改善箇所説明図

改善の内容

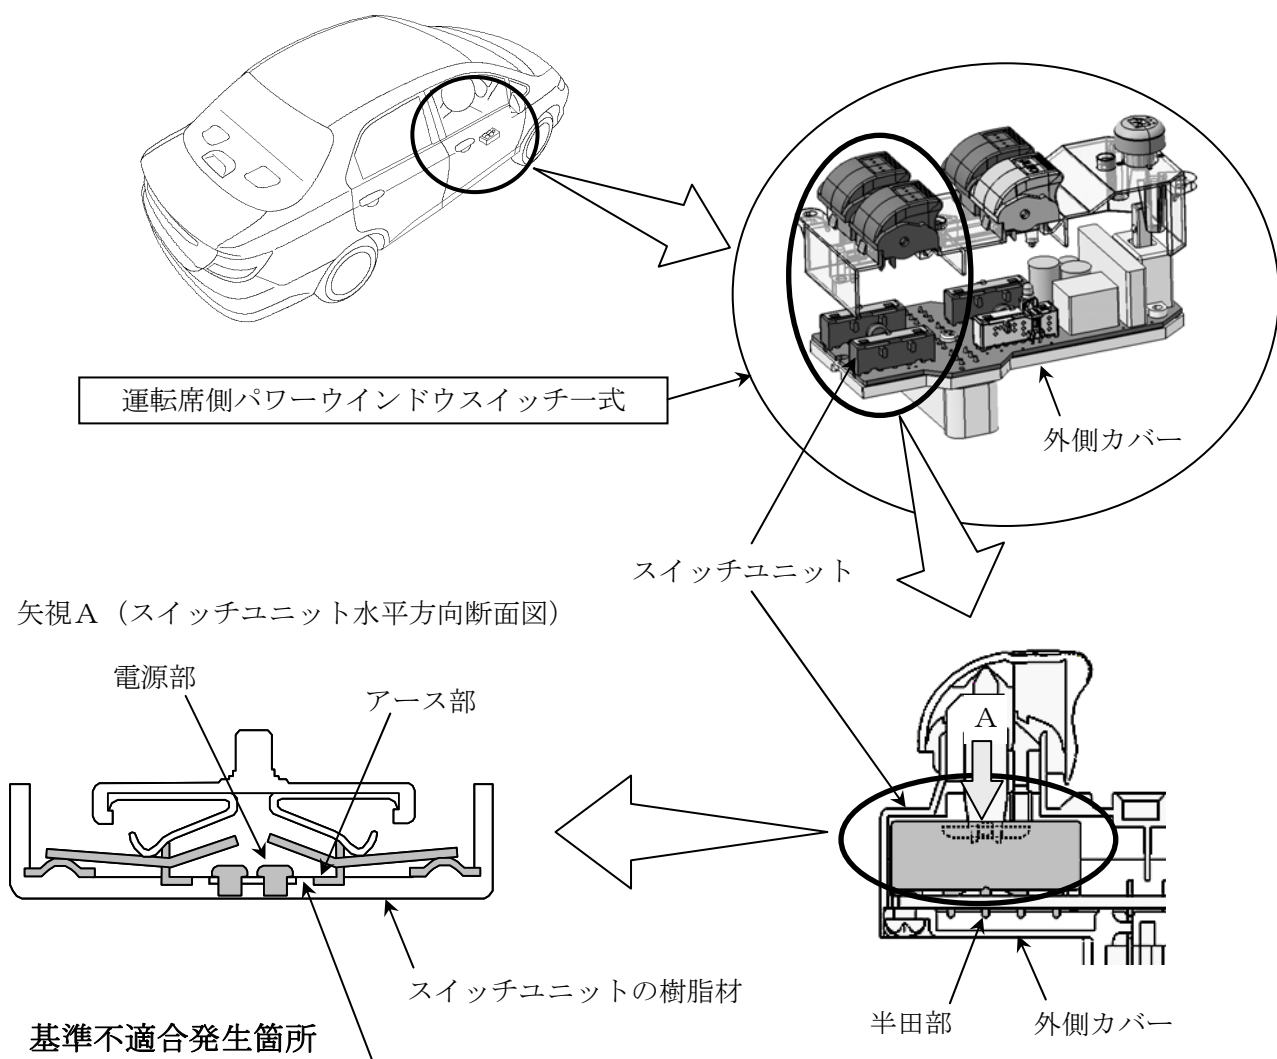
運転席側パワーウィンドウスイッチのスイッチユニットの構造及び樹脂材が不適切なため、車内清掃用品等に含まれるシリコン成分がスイッチ接点部に付着した状態でのスイッチ操作を繰り返すと、接点の磨耗粉がスイッチの電源部とアース部の隙間に堆積して発熱し、スイッチユニットの樹脂材が炭化して電流がリークし続けるものがある。そのため、スイッチユニットの半田が溶け、外側カバーに垂れて発煙し、最悪の場合、カバーが発火するおそれがある。

改善前	改善後
<p>電源部</p> <p>距離短い (隙間小)</p> <p>アース部</p> <p>PPS 樹脂材</p>	<p>電源部</p> <p>距離長い (隙間大)</p> <p>アース部</p> <p>PBT 樹脂材</p>

全車両、運転席側パワーウィンドウスイッチ一式を対策品に交換する。

識別：右リアドア上ヒンジの上側ボルト頭部に黄色ペイントを塗布する。
